监理通知单

工程名称: 无棣县西小王镇 60 兆瓦农光互补集中式光伏电站 编号: GFFD---006

事由: 电缆头乱丢乱放, 未包扎事宜

(附照片)

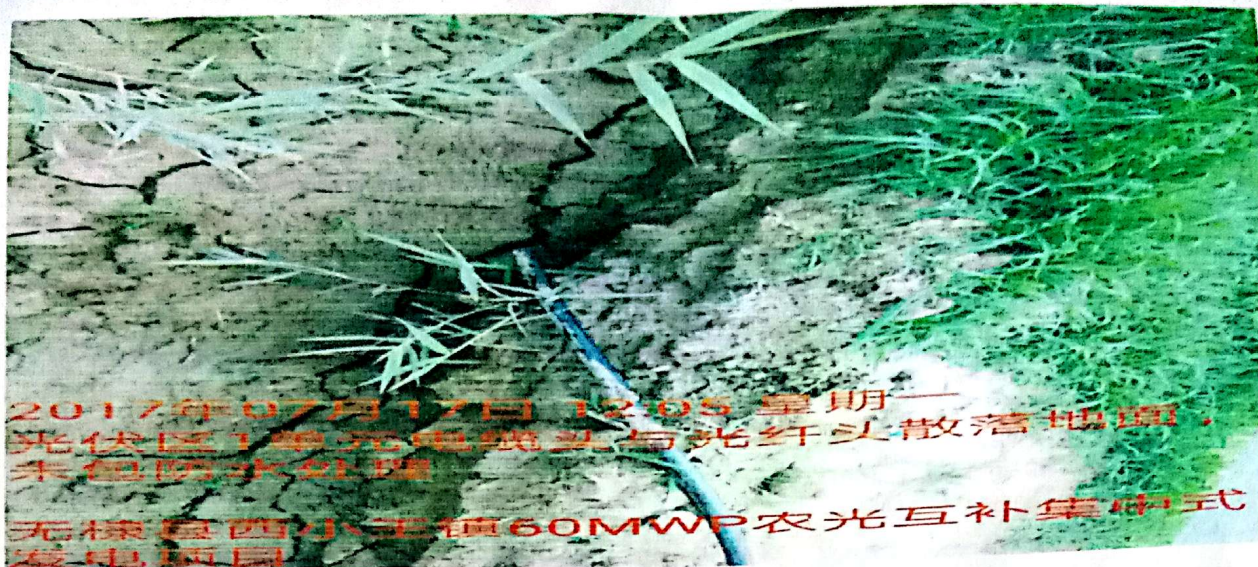
监理巡视检查发现, 1 单元电缆头未包扎好就放在地面上, 易容进水进泥土, 要求施工单位立即处理。

2017年07月17日 12:05 星期一
光伏区1单元电缆头与光纤头散落地面，
未包防水处理
无棣县西小王镇60MWP农光互补集中式
发电项目

(0 天整改)
